**ПАСПОРТ
ДОСТУПНОСТИ**

**Паспорт доступности
объекта социальной инфраструктуры (ОСИ)
№ 1**

**Акт обследования
объекта социальной инфраструктуры к паспорту доступности оси
№ 2**

ГБОУВО РК «Крымский университет культуры искусств и туризма» (главный корпус)
наименование территориального образования субъекта Российской Федерации

фото 3

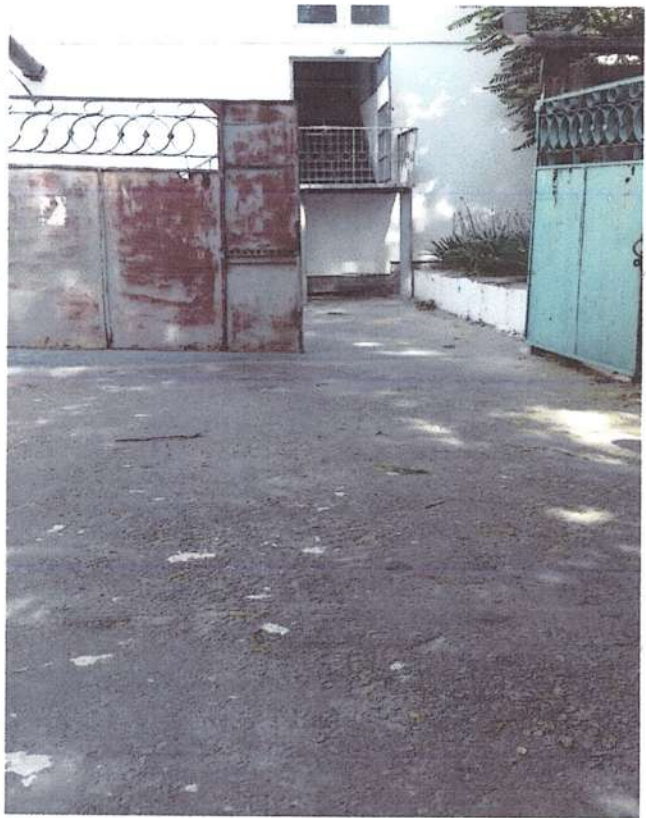
1.1	Вход (входы) на территорию	есть		1, 2, 3, 4	Имеются два входа на территорию – главный через пропускной пункт и второй для инвалидов - колясочников через автоматически открывающиеся ворота. Отсутствует информация направления движения от пропускного пункта ко второму входу для инвалидов - колясочников. Отсутствует кнопка вызова персонала на втором входе.	К	Обеспечить информацию о направлении движения инвалидов - колясочников к доступному входу на территорию объекта. Установить в доступном месте кнопку вызова персонала на втором входе.	ТСР, Орг

При входе на территорию через раздвижные ворота в доступном месте установить наружное вызывное устройство (кнопку вызова) связи с персоналом. Наличие кнопки обозначить знаком - пиктограммой «инвалид» и стилизованным изображением звонка в углу таблички. Требуется закрепить в должностных обязанностях сотрудников учреждения оказание ситуационной помощи за встречу и сопровождение инвалидов.
